Anvisning till koppling

35554 och 228005741 samt kopplingssatser som de ingår i

ANV056

Shims

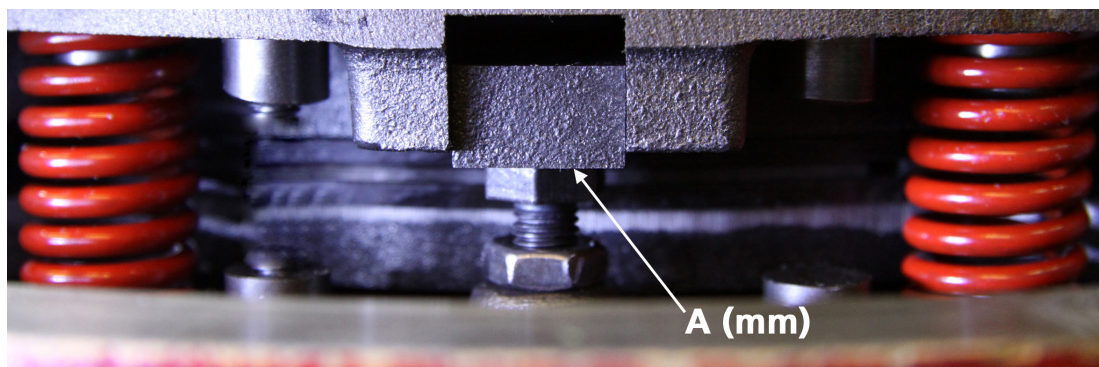
Om den gamla kopplingen hade shims ska dessa **inte** användas på nya kopplingen.

OBS! Kontrollera så att kopplingen är injusterad enligt denna anvisning med kopplingen monterad mot svänghjulet.

Avstånd mellan bult och gods A (mm) $1,8 \text{ mm} \pm 0,1 \text{ mm}$.

Viktigt att använda detta mått vid injustering och inte det som verkstadshandboken anger då denna koppling skiljer sig mot original.
